**Asunto:** Presentación de aclaraciones - Nota DEIA-DEEIA-AC-0049-2504-2024  
**Ref.:** EsIA Cat. II Proyecto “URBANIZACIÓN VALLE DE LAS ESTRELLAS”

**PRIMERA INFORMACIÓN ACLARATORIA  
SOLICITADA EN LA NOTA DEIA-DEEIA-AC-0049-  
2504-2024**

**ESTUDIO DE IMPACTO AMBIENTAL CATEGORÍA II  
PROYECTO: URBANIZACIÓN VALLE DE LAS  
ESTRELLAS**

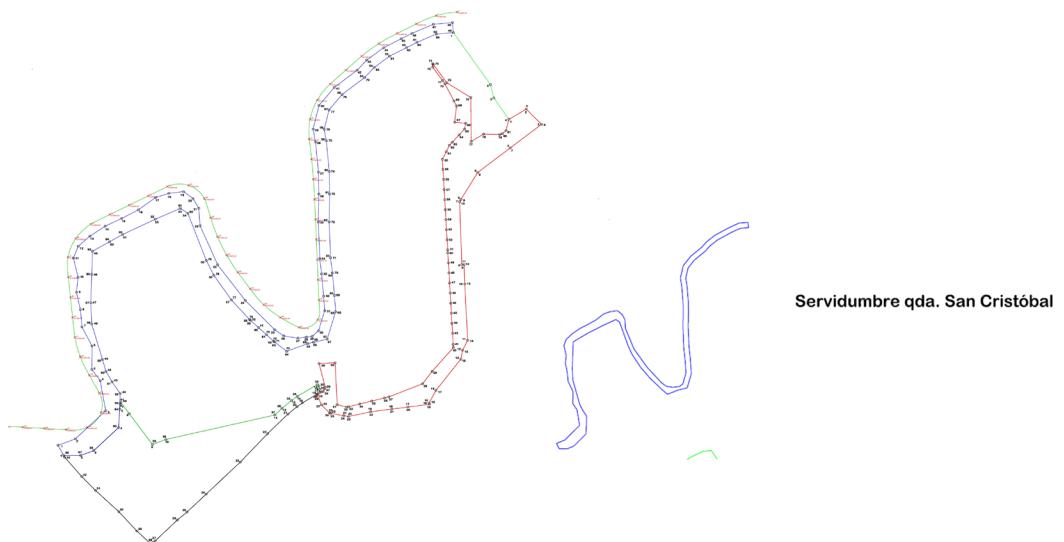
3. Mediante MEMORANDO-DIAM-0357-2024, DIAM, verificar las coordenadas del EsIA e indicar que "Los datos presentados de Servidumbre del Bosque de Galería no mantienen secuencia lógica por lo cual se mantienen puntuales", y que "El punto del pozo se ubica a una distancia aproximada de 7km+730m de distancia del área del proyecto", aunado a lo anterior se visualiza que las coordenadas aportadas para la servidumbre del bosque de galería en algunas secciones se encuentra por encima de la delimitación de los polígonos de las fincas. Por lo antes mencionado, se solicita:

- a. Aportar coordenadas de la servidumbre de protección de la quebrada San Cristóbal de acuerdo con lo establecido a ley 1 de 3 de febrero de 1994 (Ley Forestal).

- b. Verificar y aportar coordenada del pozo de agua, para que el mismo se ubique dentro del polígono del proyecto.

- a. Seguidamente se presentan las coordenadas del área de la servidumbre de protección de la Quebrada San Cristóbal.

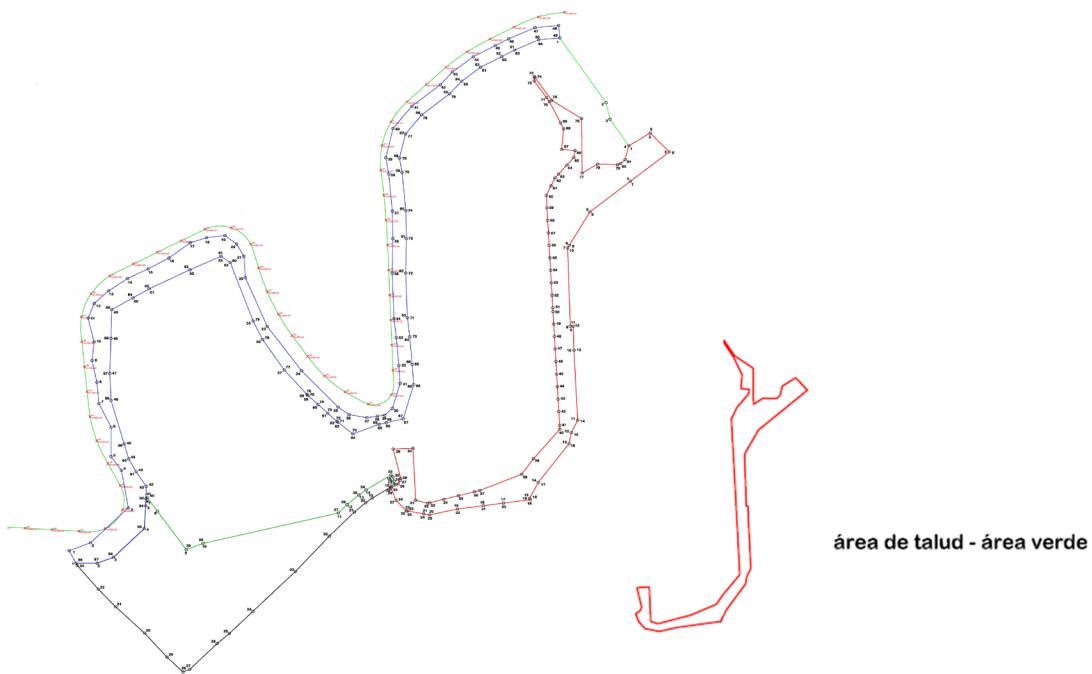
- a. **Presentar coordenadas UTM de la franja correspondiente a la zona de protección entre las casas y el proyecto e indicar superficie.**
- b. **Aclarar si se pretende realizar algún trabajo de corte o relleno en la misma. En caso de que se requiera el corte y relleno, entonces deberá señalar de cuánto será el volumen de corte e indicar de dónde se obtendrá el material de relleno.**
- c. **Aportar coordenadas UTM de ubicación del tanque de agua.**

- a. A continuación, se presentan las coordenadas UTM de la franja correspondiente a la zona de protección entre los terrenos colindantes y el proyecto. Esta franja comprende una superficie de 8 123.07m<sup>2</sup>.

Imagen tomada del Google Maps, donde se puede apreciar la red vial existente para servir al sector donde se ubicaría el proyecto. Fuente Google Maps.

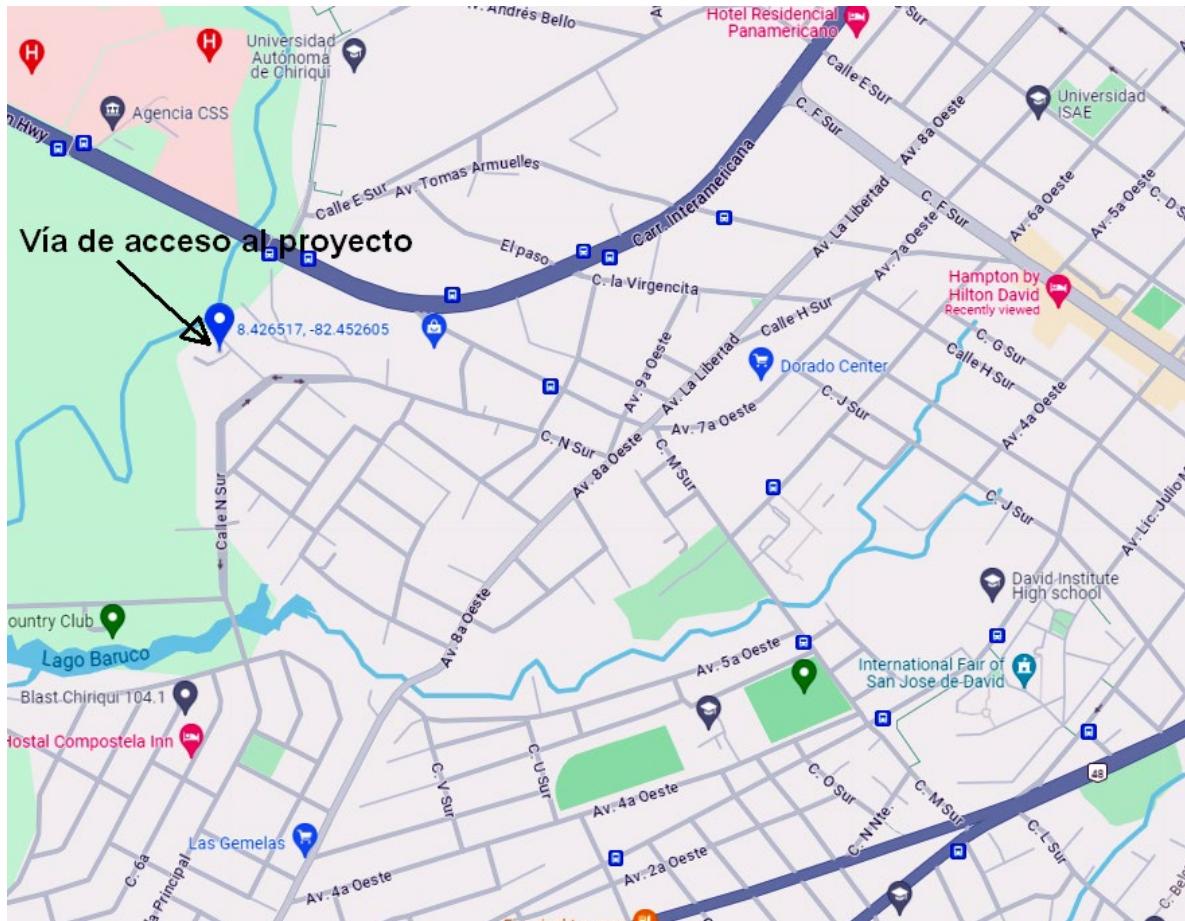
No obstante lo anterior, se espera que en el corto plazo, se pueda mitigar esta situación dado que existen dos alternativas destinadas a mejorar el tráfico, la primera es la implementación del nuevo plan de ordenamiento vial de la ciudad de David y la segunda el desarrollo de las vías de circunvalación de David, en cuyo caso se busca evitar que el tráfico de la vía Panamericana que se dirija fuera de la ciudad de David en ambas direcciones, evite ingresar a David. Las opciones para estas mejoras son ajenas al promotor, sin embargo, procurará acciones para apoyar a las comunidades vecinas en la gestión ante las autoridades, con miras a buscar soluciones.

Se destaca que gran parte de la zona es considerada de uso poblacional y que el proyecto, tiene su asignación de uso de suelo, además el promotor dentro de esa consideración desarrolla lotes con una superficie mínima de 450m<sup>2</sup> lo que reduce la densidad poblacional que puede esperarse para este tipo de proyectos, con lo cual, es de considerar que el área se desarrollará con el tiempo y se harán necesarias nuevas alternativas de circulación vial por parte de las autoridades.

#### *Ejemplo de aplicación de Vetiver*

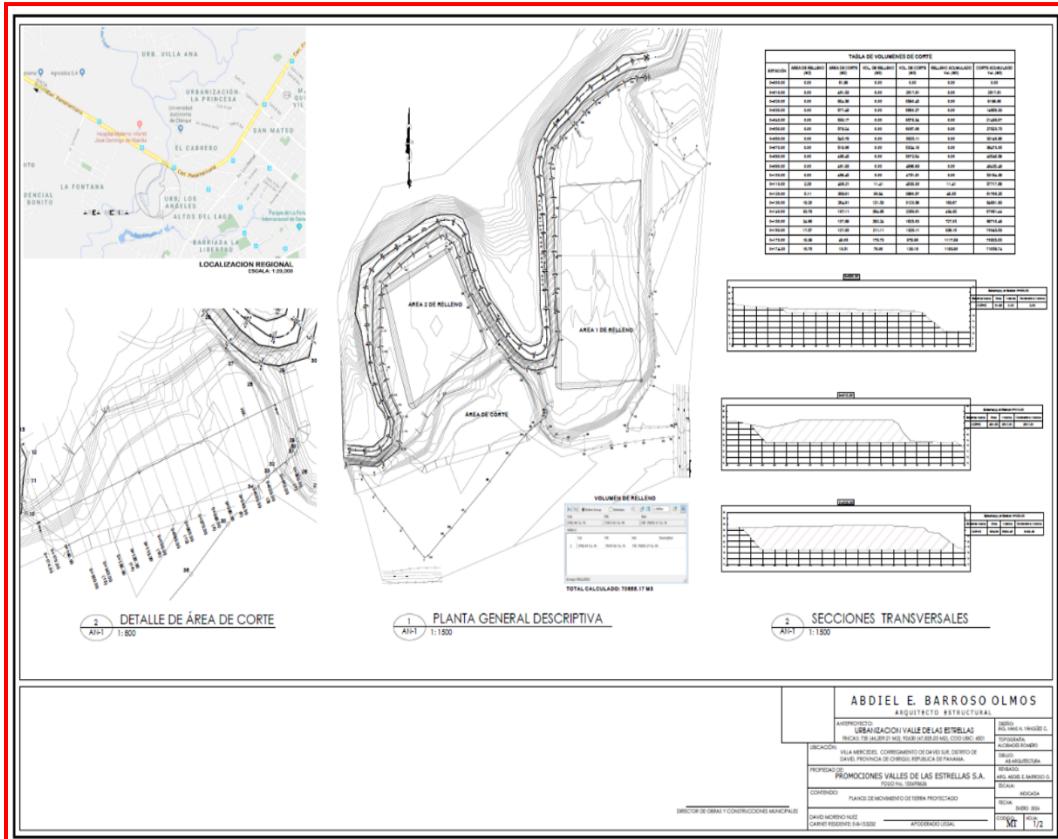
1. Con relación a la Estabilización de Taludes, colindantes con la Urbanización Guillermo De Roux, enfocamos nuestras recomendaciones, a la utilización de terracerías con plantaciones de la especie “*Vetiver*”.

El *Vetiver* es una gramínea perenne que tiene múltiples usos, entre ellos la estabilización de los suelos y taludes, debido que su raíz crece verticalmente hasta 5.0 metros de profundidad. Esta planta es estéril y no invasiva, por lo tanto no se convierte en maleza.

En laderas, donde la erosión no es grave, como es nuestro caso, el propósito de prevención en general se aplica en el mantenimiento y construcción de proyectos, plantación de vetiver en área a gran escala, el espacio entre las filas de plantación debe ser de 1.0 metros entre rondas y 10 centímetros entre plantas.

**Observación:** Se anexa el Plano con las dimensiones adecuadas para su verificación.

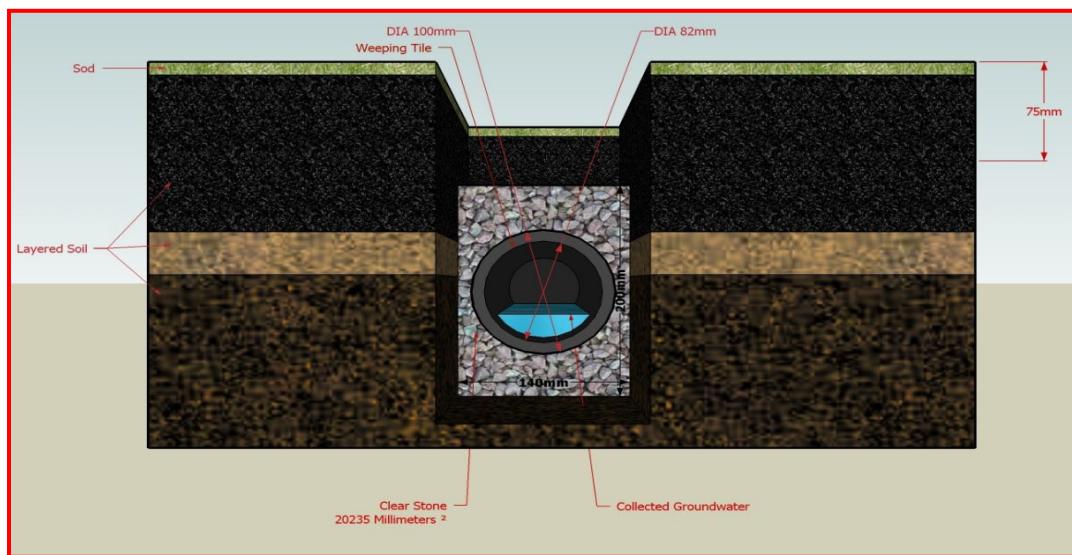
Para evitar estos problemas, es necesario monitorear regularmente el nivel freático, mediante la instalación de pozos de observación o piezómetros en los que se mide el nivel del agua subterránea.

Una solución es instalar geomallas en el suelo debajo de la cimentación de las estructuras, lo que ayuda a estabilizar el suelo y prevenir su hundimiento. También se puede instalar un sistema de drenaje para desviar el agua subterránea y evitar que se acumule debajo de las estructuras.
